**OGGETTO :** Trasmissione osservazioni ai sensi del D.Lgs. 152/06 e ss.mm.ii. – Procedura di V.I.A. al Progetto di un impianto eolico composto da 12 aerogeneratori della potenza unitaria di 4,8 MW, per una potenza complessiva di 57.6 MW, ricadente nella nei comuni di Candela (FG), Ascoli Satriano (FG) e Deliceto (FG).

**Codice procedura (ID\_VIP) :** 7525

**Modulo per la presentazione delle osservazioni per i piani/programmi/progetti sottoposti a procedimenti di valutazione ambientale di competenza statale**

# Planimetria di sovrapposizione Parco Eolico ERP - Parco Eolico WDP

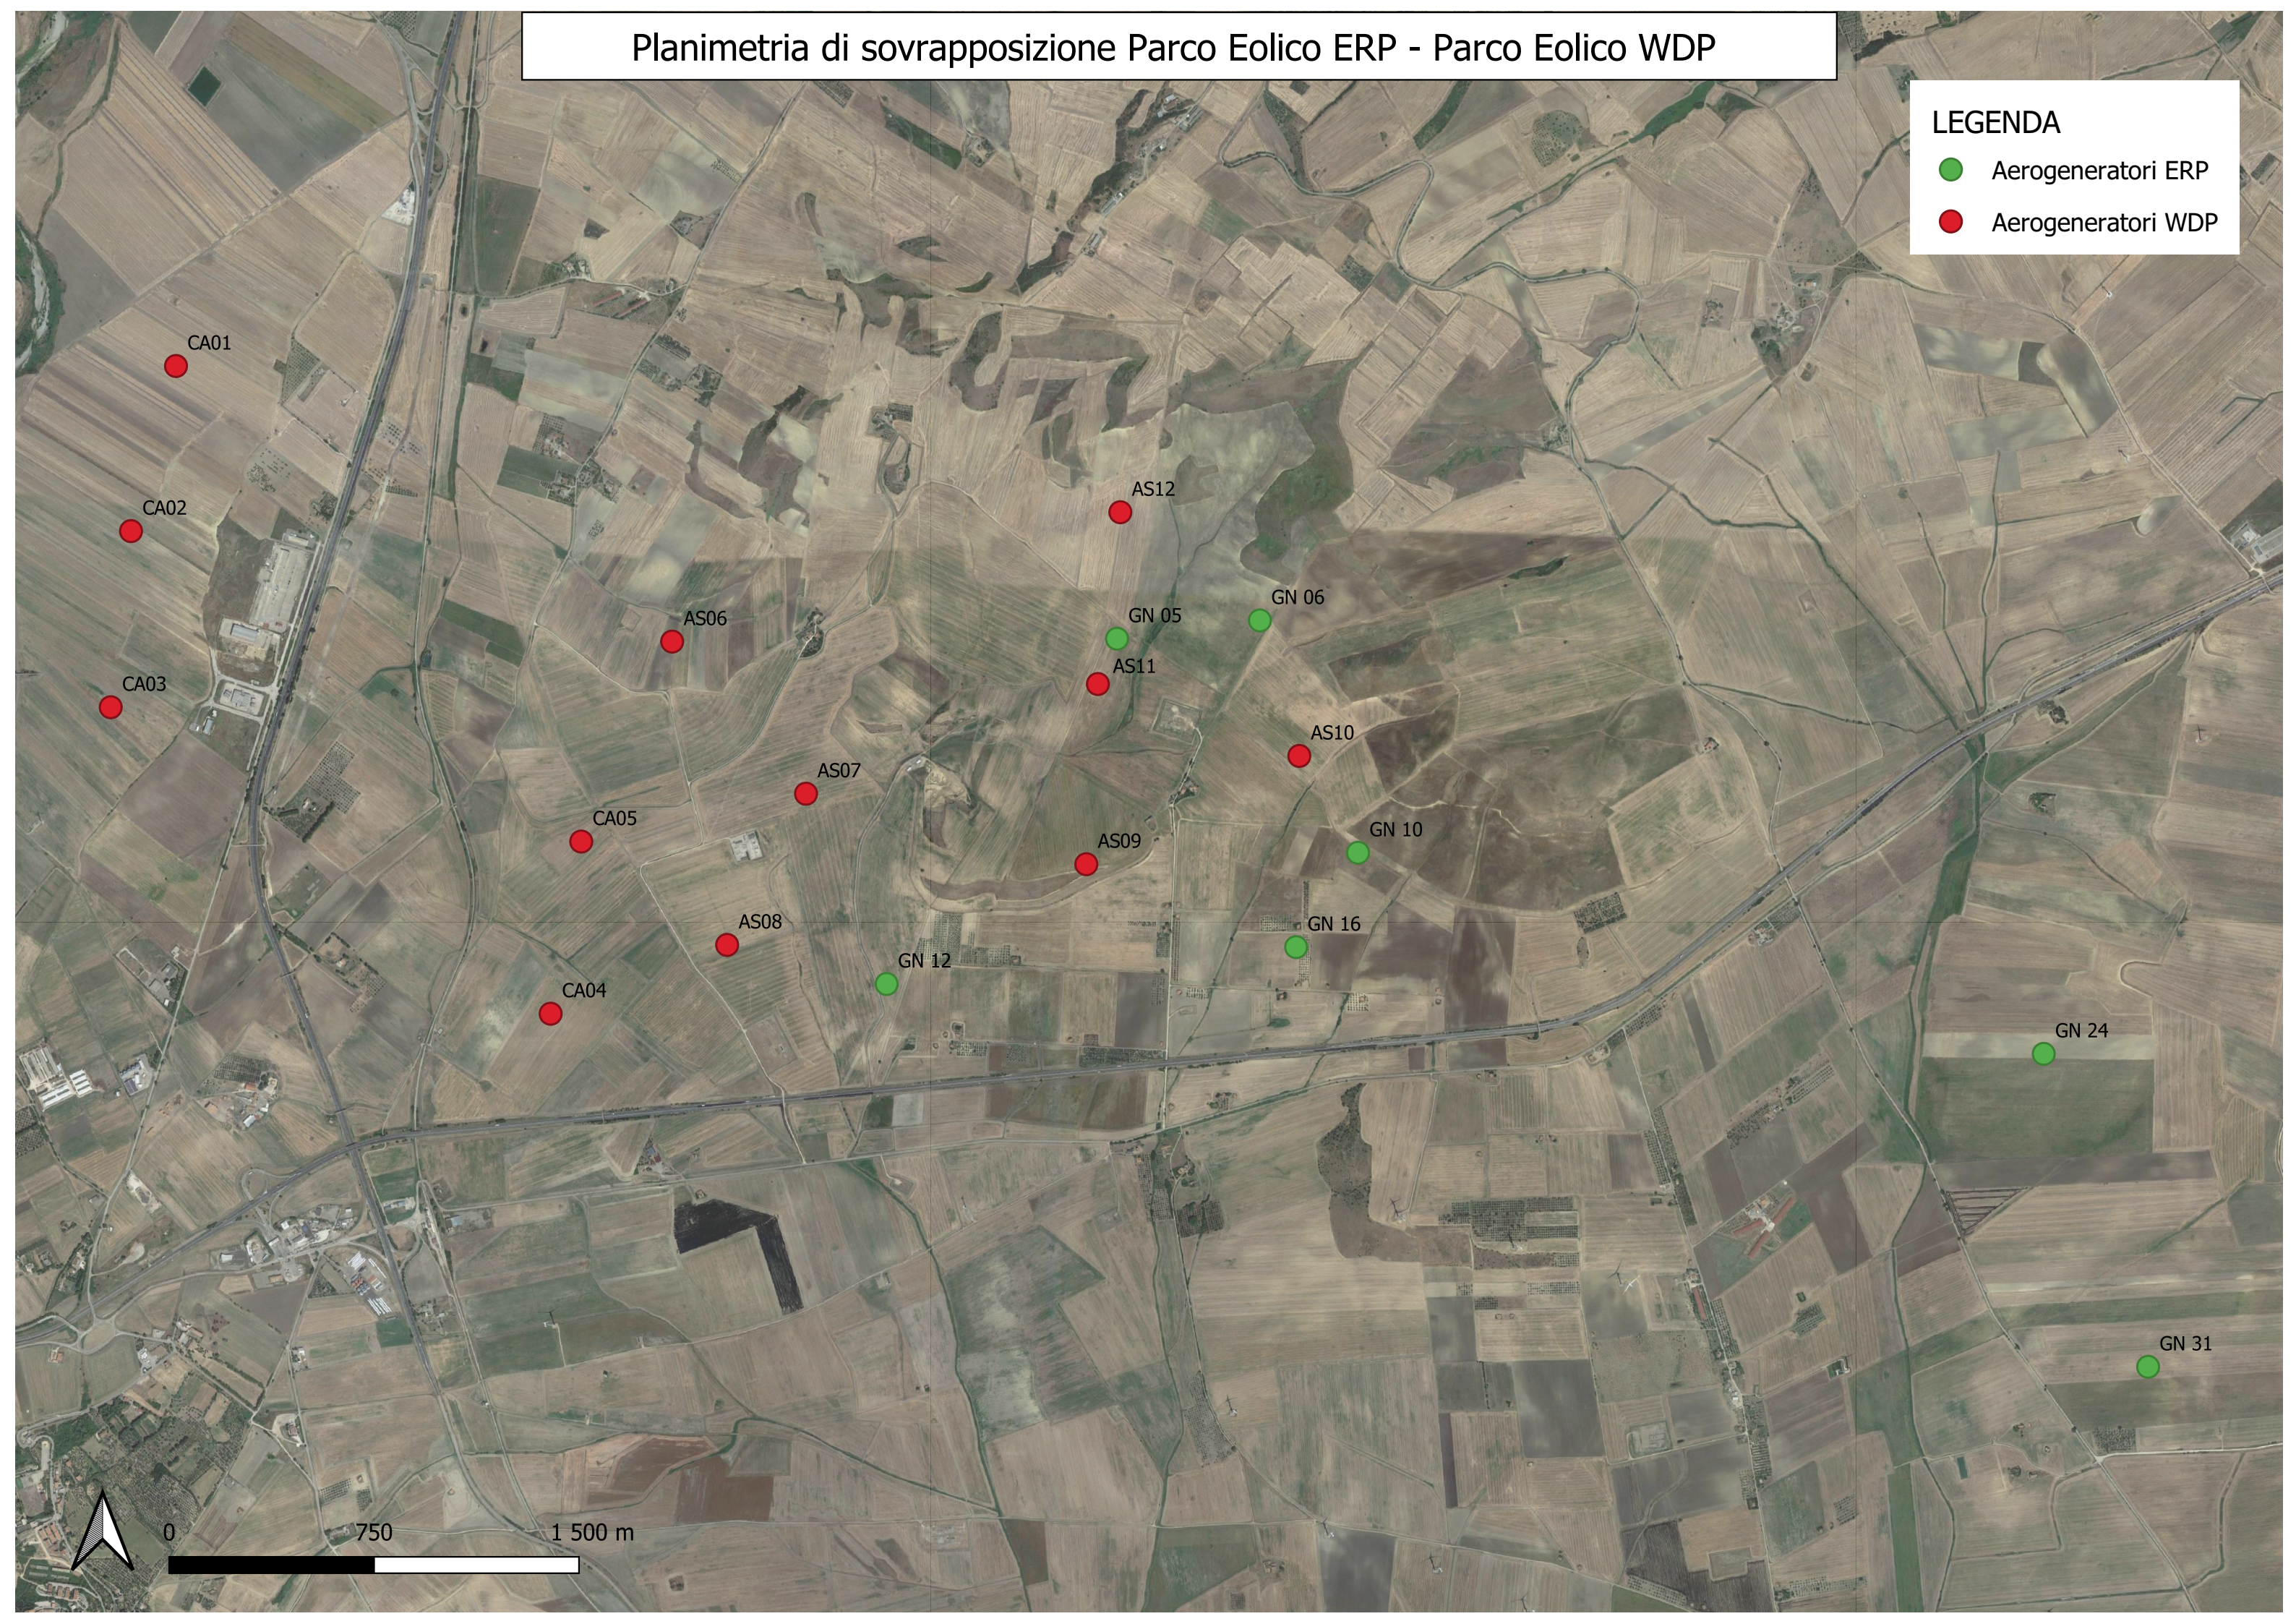
**Daunia risulta sovrapporsi al parco eolico promosso dalla società E.R.P. in quanto insistenti sulle stesse aree come risulta dalle coordinate del parco eolico WDP qui riportate (WGS84 UTM zona 33 N)**

- la torre AS11 proposta dalla società WDP dista soli 175 m dalla Torre GN 05 della società ERP
- la torre AS10 proposta dalla società WDP dista soli 416 m dalla Torre GN 10 della società ERP
- la torre AS12 proposta dalla società WDP dista soli 468 m dalla Torre GN 05 della società ERP

**In effetti la vicinanza delle torri eoliche a realizzarsi, al di là dell'incrocio della percorrenza dei cavidotti, oltre a formare il cd. fenomeno dell'effetto selva, rende meno produttivo il parco eolico da realizzarsi da parte della scrivente società e costituisce un ulteriore appesantimento edilizio del territorio rendendo inutili ed inefficaci le misure di mitigazione previste. Inoltre, gli aerogeneratori previsti dalla WDP sarebbero ad una distanza non conforme dagli aerogeneratori presentati dalla scrivente perché inferiore a quella prevista dalle Linee Guida Nazionali del 2010.**
